Keuringsverslag van een elektrische laagspanning- en zeer lage spanningsinstallatie

NIET CONFORM

Straatnaam Grotestraat
Huisnummer 17
Busnummer
Postcode 3540
Gemeente Herk-de-Stad
Land België

Controlebezoek van een oude huishoudelijke elektrische installatie van een wooneenheid bij verkoop op vraag van de verkoper volgens (KB 08/09/2019) - AREI Boek 1- 8.4.2. en 8.2.1. en 4.2.4.3.

Afbeelding schakel- en verdeelbord:

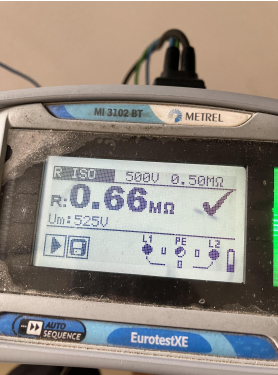
- I1.01 Eëndraadschema van de installatie is niet aanwezig. (Boek 1 Afdeling 2.12 - 2.13 en 3.1.2)
- I3.09 De aansluiting van de aardingsonderbreker is te herzien. Deze dient aan de ene zijde verbonden te zijn met de aardgeleider en aan de andere zijde met de hoofdaardingsklem, equipotentiale verbindingen, beschermingsgeleiders, enz...(Boek 1 Onderafdeling 5.4.2.1 en 2.5)

- I5.01 De aanduiding van de stroomkringen en/of apparatuur, aansluitklemmen, enz dient aangebracht of vervolledigd te worden. (Boek 1 Onderafdeling 3.1.3.1. en 3.1.3.3.A. en 5.1.6.1)

- I5.03 Het verdeelbord is niet makkelijk toegankelijk. (Boek 1 Onderafdeling 5.3.5.1.C.)
- I5.14 De nominale spanning dient duidelijk vermeld te worden op een oordeelkundig gekozen plaats. (Boek 1 Onderafdeling 3.1.3.3.)

- I5.15 Een alpolige scheidingsschakelaar is te voorzien om bord volledig spanningsloos te kunnen zetten. (Boek 1 Onderafdeling 5.3.5.1.B. en nota)
- I6.04 Een differentieelstroombeschermingsinrichting met een gevoeligheid van 30mA is te plaatsen voor installaties van badkamer, wasmachine, vaatwas, droogkast en/of gelijkaardige toestellen. Deze dient ondergeschikt te zijn aan de hoofddifferentieelstroombeschermingsinrichting (Boek 1 Onderafdeling 7.1.4.3. en 4.2.4.3.)

- I7.01 De smeltzekeringhouders of houders van kleine vermogensschakelaars met pennen met een sectie kleiner dan 10mm2 zijn niet voorzien van kalibreerelementen. (Boek 1 Onderafdeling 5.3.5.5.A.)

- I8.13 Het gebruik van kabels van het type VTLmb, LMVVR, COAX, VVT is verboden. (Boek 1 Onderafdeling 5.2.1.2.)
- I8.21 Kabeldoorvoeren uit te voeren met wartels of gelijkwaardig bescherming. (Boek 1 Onderafdeling 5.2.6.1.)

- I9.07 Niet alle contactdozen op LS zijn kinderveilig conform NBN C 61-112-1:2017. (Boek 1 Onderafdeling 1.4.2.3. en 5.3.5.2.)
- I9.13 Elektrisch materieel zonder bodem mag niet rechtstreeks op brandbaar materiaal geplaatst worden. (Boek 1 Onderafdeling 5.1.1.2.)

- N17 De aardspreidingsweerstand kon niet gemeten worden. Deze dient bij voorkeur kleiner te zijn dan 30ohm.
- Het gedeelte van het oud verdeelbord in de kelder is niet in het eendraadsschema vervat

- Bijgevolg ook geen correcte spreidingsweerstand kunnen meten
- Verdeelborden met penzekeringen
- Oud verdeelbord in de kelder
